改善箇所説明図

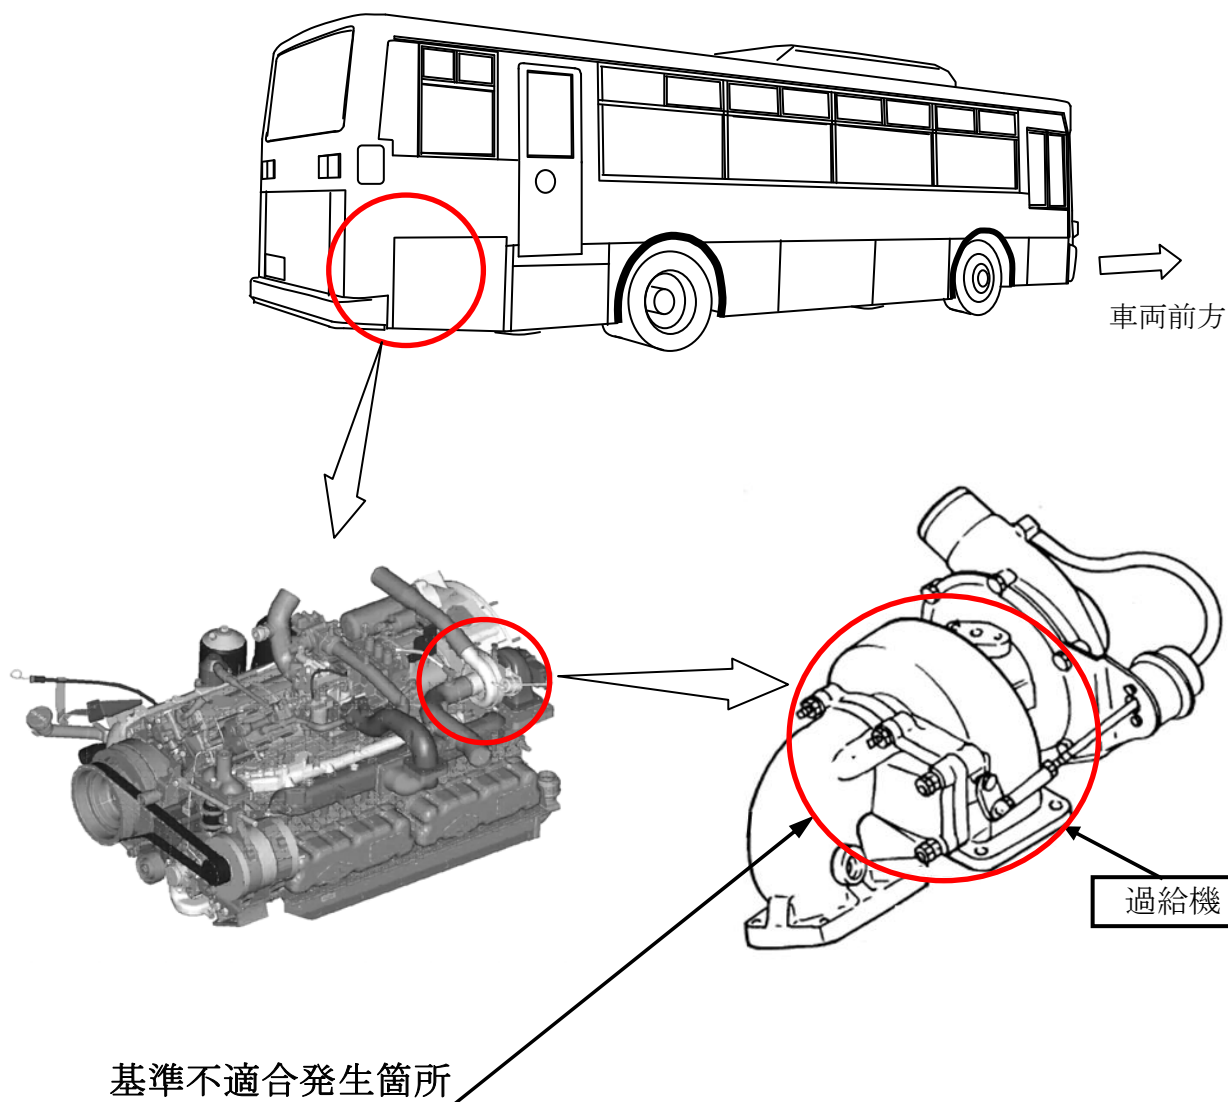
圧縮天然ガス自動車の過給機において、タービン翼の強度が不足しているため破損するものがある。そのため、白煙の発生及び出力不足になり、運行できなくなるおそれがある。

全車両、過給機を対策品と交換する。また、過給機のメンテナンス方法について周知徹底を図る。

注：□内は、交換部品を示す。

識別：シリンダヘッド前端部に黄色ペイントを塗布する。
